Thomas-Kleinlein-Straße – Neubau Dreifachturnhalle; Information zu Lösungsvorschlag Bus- Ein- und Umfahrten, sowie Haltepunkte zur Vorstellung in der Referentenrunde

Bauvorhaben: NEUBAU DREIFACHTURNHALLE THOMAS-KLEINLEIN-STRAÙE

Top 28

Haltestelle Stadeln Hallenbad (STAHB)

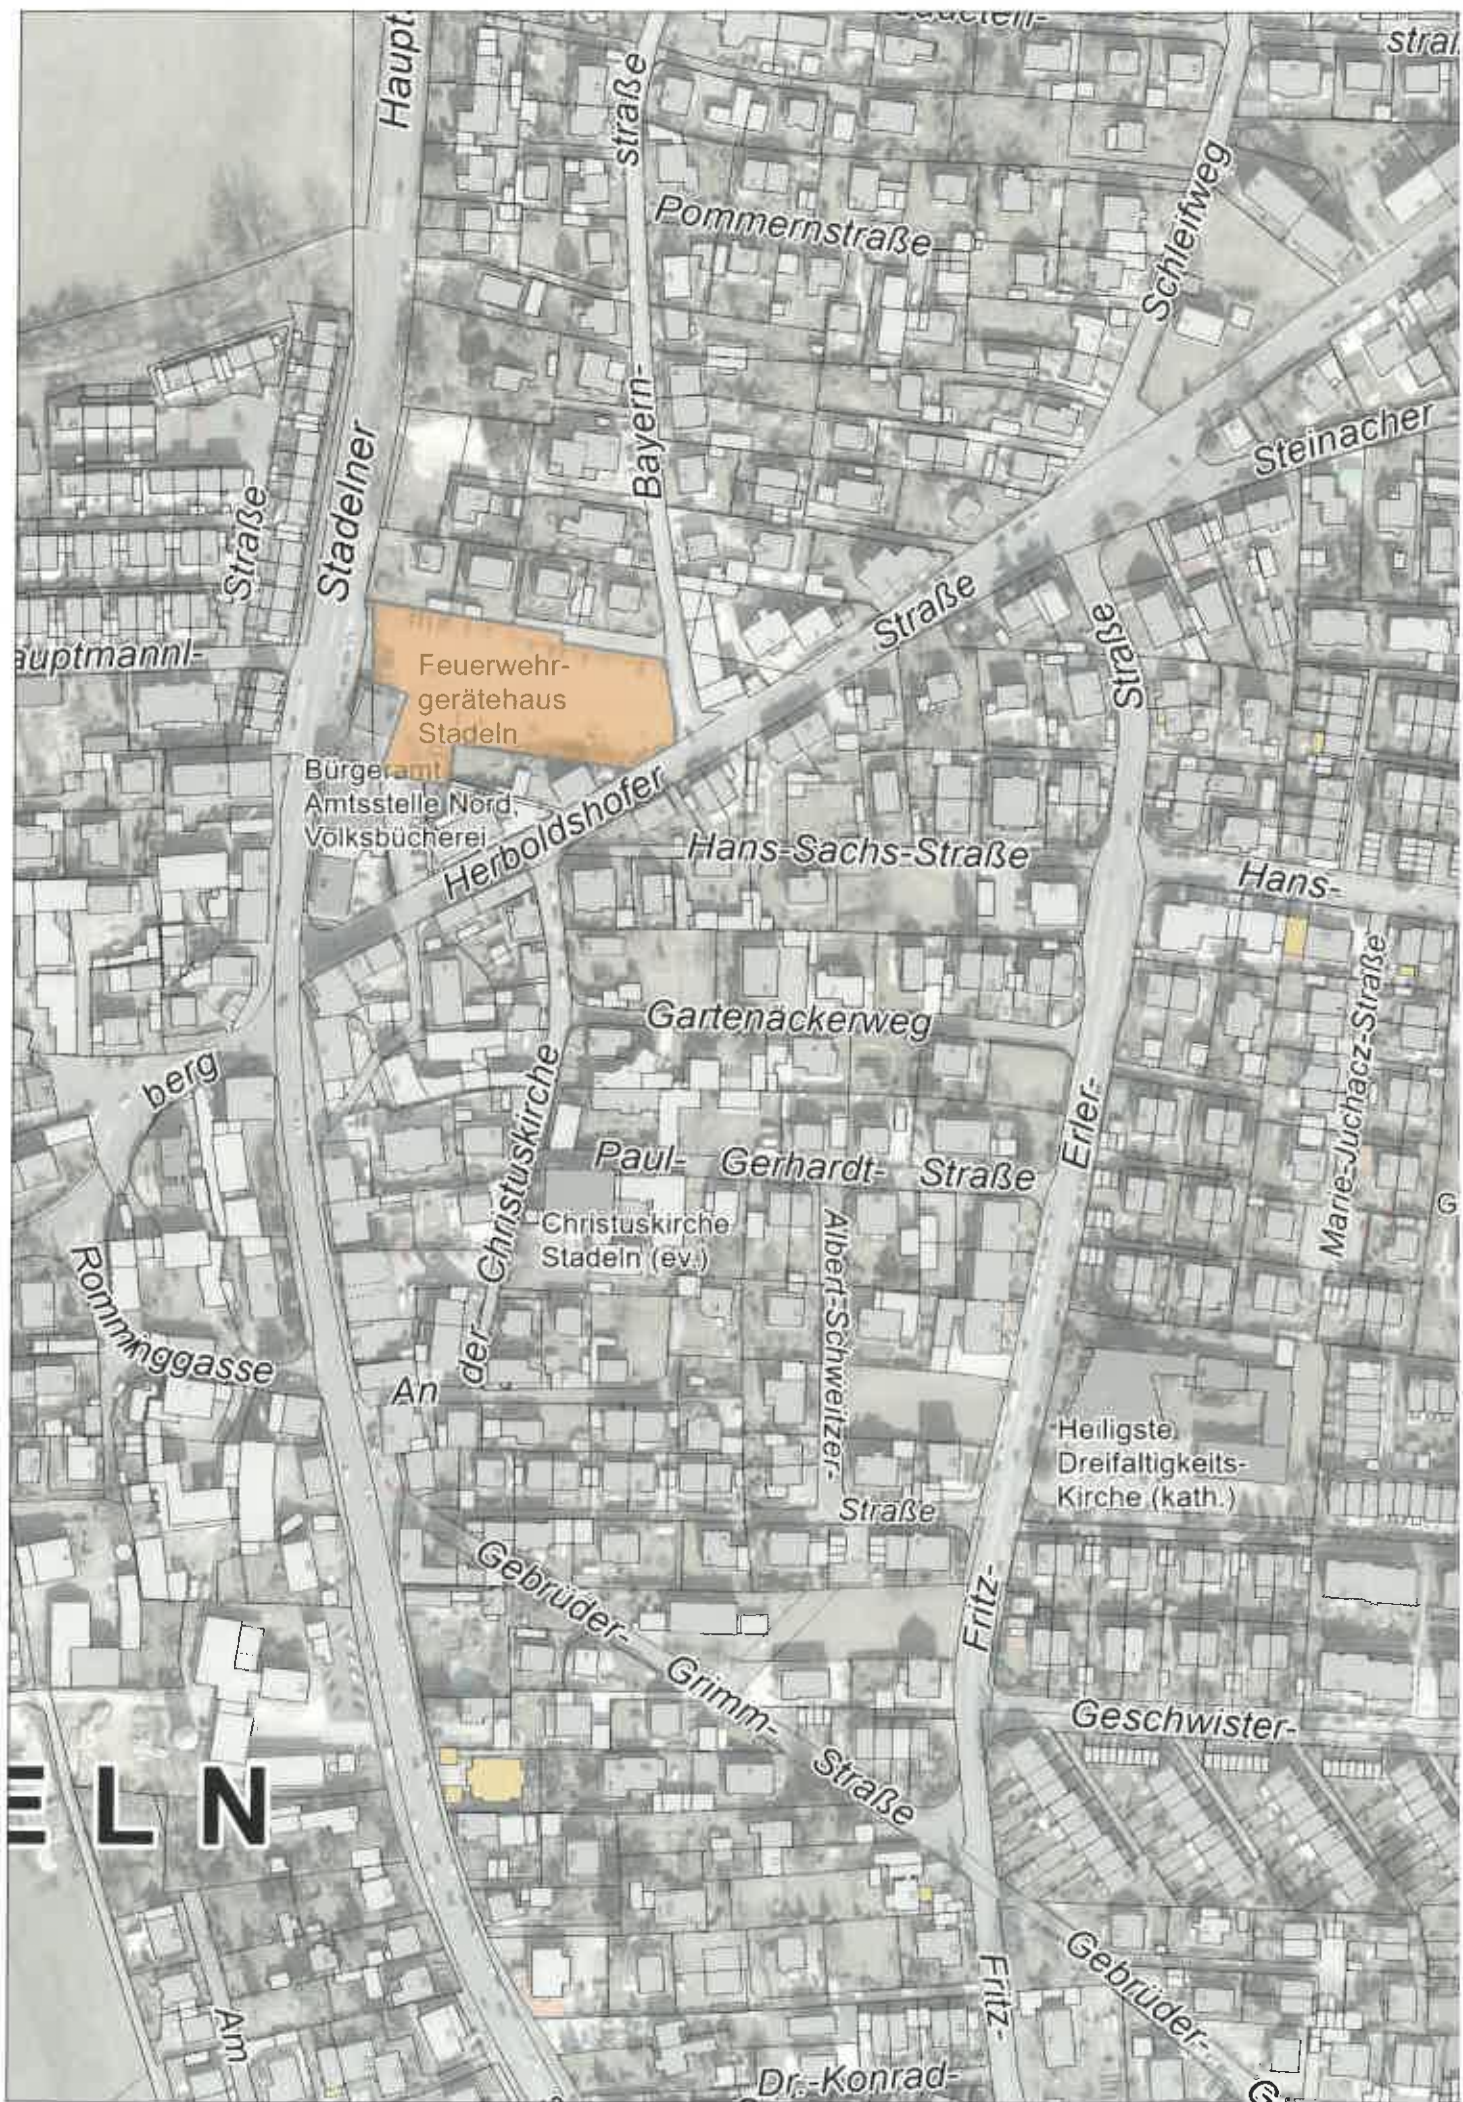
Entlang des Schwimmbads und in unmittelbarer Nähe zur neuen Turnhalle gibt es vermutlich Halte- und Kurzparkmöglichkeiten für insgesamt 3 Busse (siehe Skizze). Am Straßenrand der Hans-Sachs-Straße für 2 Busse und für ~~zwei~~ einen westlich des Uvex-Geländes am Straßenrand der Thomas-Kleinlein-Straße direkt nach der Kreuzung Hans-Sachs-Straße und Thomas-Kleinlein-Straße.

Diese Haltebuchten sind zu regeln und zu organisieren und sollen keine dauerhaften Parkplätze für Busse sein, sondern lediglich für Ein- und Ausstieg der Fahrgäste dienen.

Als Parkmöglichkeit für länger andauernden Parkbedarf schlagen wir den Festplatz vor.

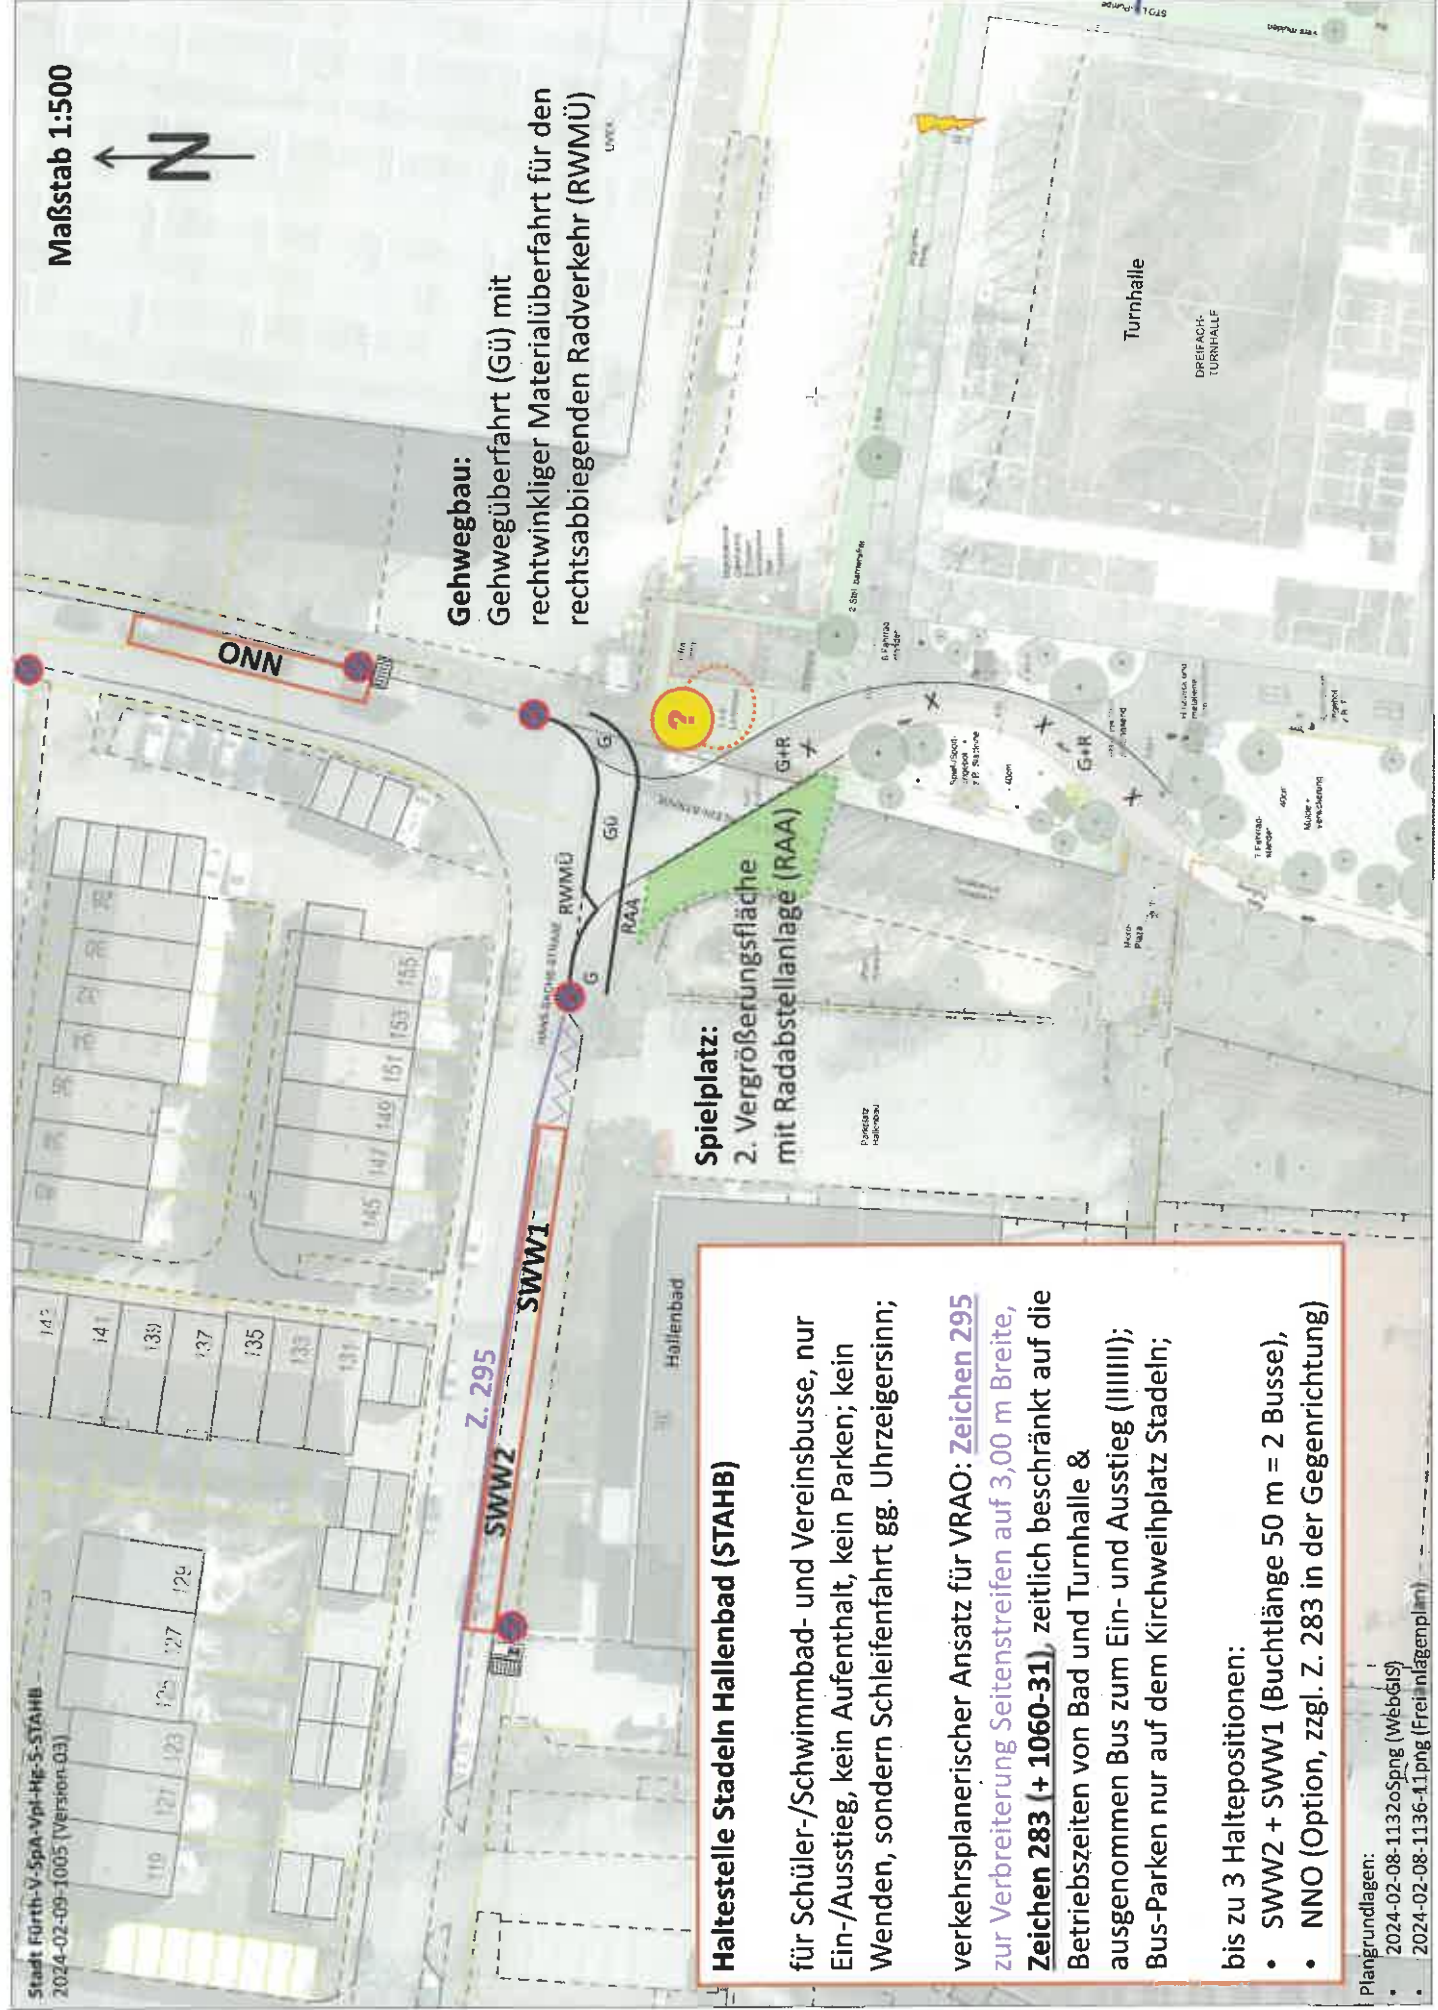
für Schüler-/Schwimmbad- und Vereinsbusse, nur Ein-/Ausstieg, kein Aufenthalt, kein Parken; kein Wenden, sondern Schleifenfahrt gg. Uhrzeigersinn;

verkehrsplanerischer Ansatz für VRAO: **Zeichen 295** zur Verbreiterung Seitenstreifen auf 3,00 m Breite, **Zeichen 283 (+ 1060-31)**, zeitlich beschränkt auf die Betriebszeiten von Bad und Turnhalle & ausgenommen Bus zum Ein- und Ausstieg (IIIIIII); Bus-Parken nur auf dem Kirchweihplatz Stadeln;

bis zu 3 Haltepositionen:

- SWW2 + SWW1 (Buchtlänge 50 m = 2 Busse),
- NNO (Option, zgl. Z. 283 in der Gegenrichtung)
